改善箇所説明図

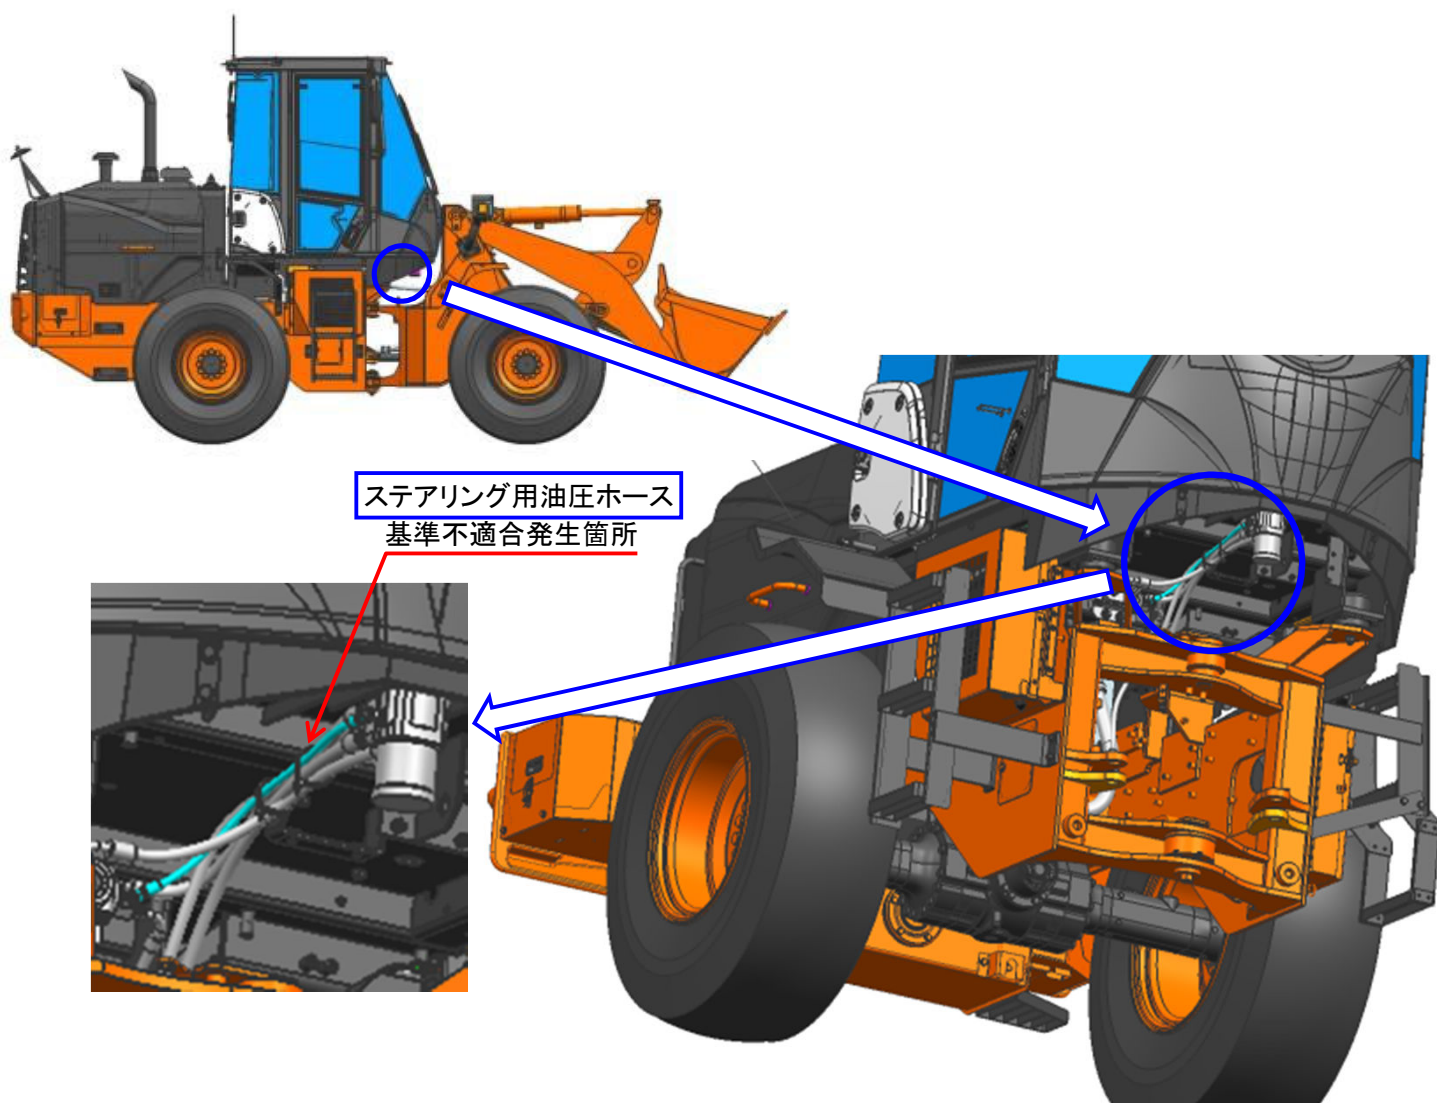
ショベルローダのかじ取り装置において、ステアリング用油圧ホースの強度が不足しているため、操舵時に当該ホースに油圧がかかった場合に、当該ホースが抜けて作動油が漏れ、操舵力が増大するおそれがある。

改善措置の内容： 全車両、ステアリング用油圧ホースを対策品に交換する。
